**ANNEXE II - Réponses relatives aux contributions @75 et @48 de M. Coton apportées par le Cabinet d'Etudes et de Recherches en Environnement (CERE)**

**I) Réponse à la contribution @75 de M. Patrick Coton**

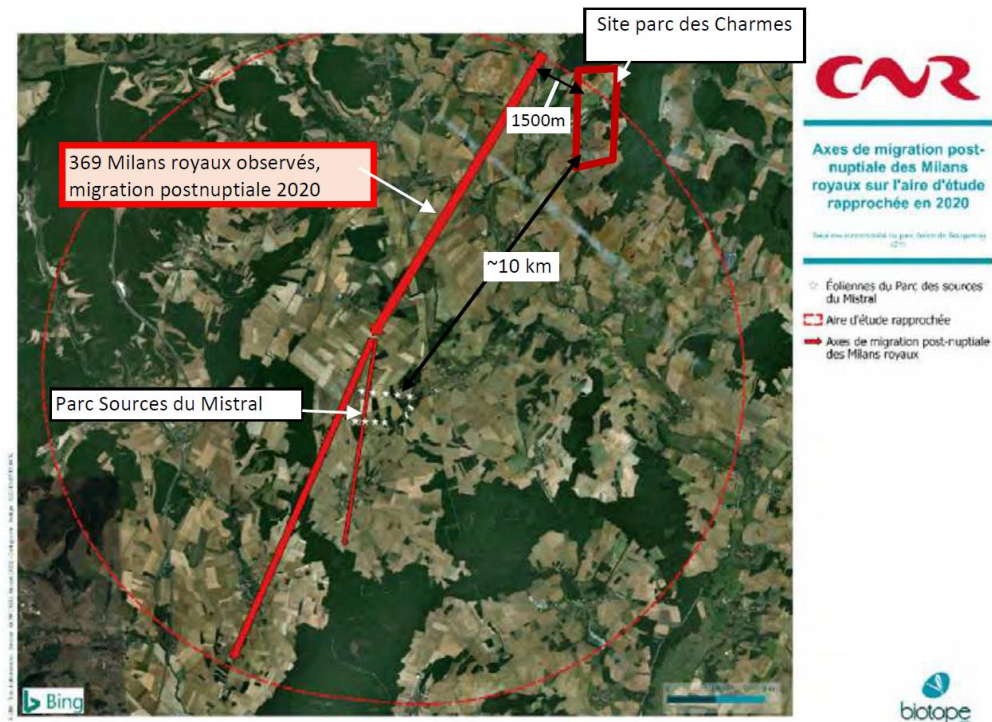
Les observations de l'étude écologique ont permis d'identifier seize (16) Milans royaux qui traversaient le parc en migration suivant une direction à peu près EstNordEst <-> OuestSudOuest (sans précision sur la période de migration, postnuptiale ou pré-nuptiale). L'étude écologique conclut que :

- un couloir de migration du Milan royal de largeur réduite (de l'ordre de 300 m) traverse le parc;
- un couloir de migration du Milan royal longe le périmètre rapproché à l'Est, pour finalement le traverser dans sa partie sud, mais ne fournit AUCUNE OBSERVATION à l'appui;
- à l'Ouest se trouve un couloir de migration principal de direction Nord-Sud, mais ne fournit AUCUNE OBSERVATION à l'appui.

Il s'agissait en l'occurrence de **migration pré-nuptiale** à l'exception d'un oiseau observé en septembre.

Carte.2. Site de suivi de migration N°6 Courchamp - Secteurs d'Entrée-Sortie des milans royaux observés

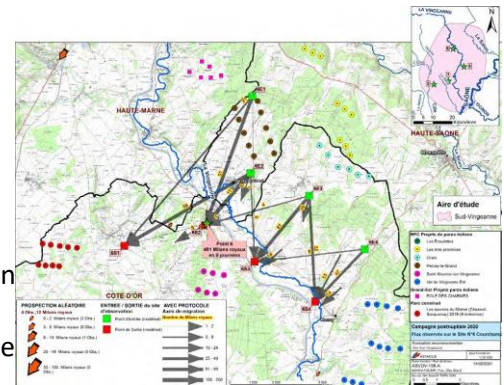
Les flux indiqués sont une modélisation des observations, afin d'obtenir une représentation des trajectoires des Milans royaux. Les flèches en noir représentent les Milans royaux observés sur le site de suivi de migration.

C'est dommage, le point 6 est probablement mal placé. Afin que les conclusions de ces études soient transposables au parc EOLE des CHARMES, il aurait fallu que les conditions de biotope et d'observation soient identiques pour pouvoir comparer ce qui est comparable.

En effet, au droit du point n°6, la vallée de la Vingeanne est orientée Nord-Ouest Sud-Est. Les Milans qui souhaitent remonter vers le Nord ou descendre vers le Sud la coupe : il semble raisonnable de penser qu'ils n'aient pas envie de dépenser davantage d'énergie dans leur migration alors que cette vallée ne va pas dans leur sens.

**En revanche, au droit du parc des Charmes, la vallée de la Vingeanne est bien orientée du Nord au Sud et donc beaucoup plus propice à une migration de Milans royaux. Les comportements des Milans royaux sur les deux sites d'observation ne peuvent donc pas être identiques.**

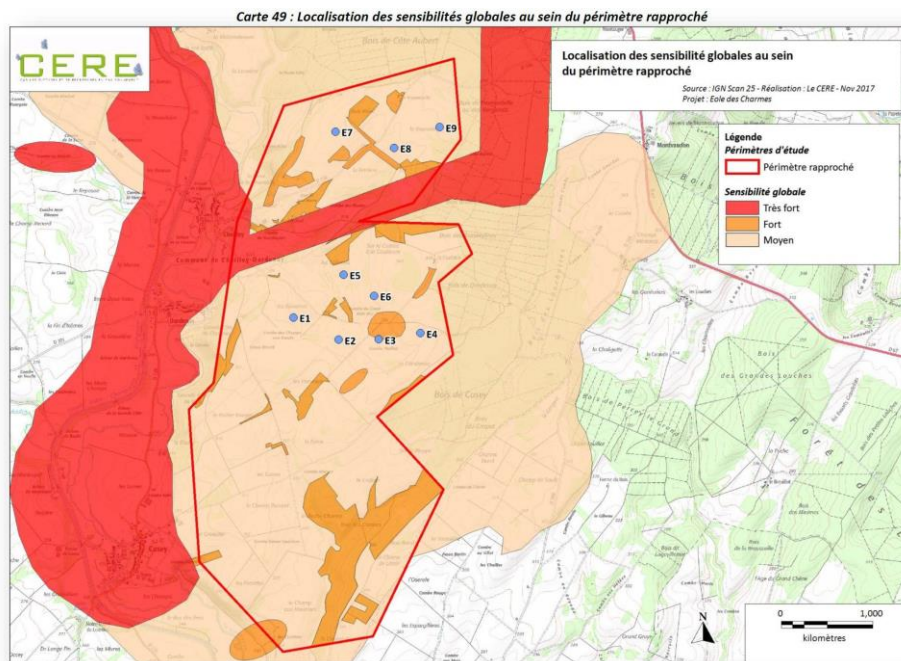
On constate dans le chapitre IV.2 CHOIX DU SITE ET COMPARAISON DES PARTIS D'AMENAGEMENT ENVISAGES (Etude d'impact pages 167 à 171) que la biodiversité est prise en compte pour définir l'implantation des éoliennes.

Mais l'étude d'impact ne donne d'explication relativement détaillée que pour l'éloignement par rapport aux couloirs de migration. Par exemple rien n'est dit dans ce chapitre sur l'éloignement des éoliennes par rapport aux lisières.

Cet aspect est traité au chapitre **mesures d'évitement p 158**. En effet c'est le respect de la doctrine ERC qui impose ce déroulement d'étude.
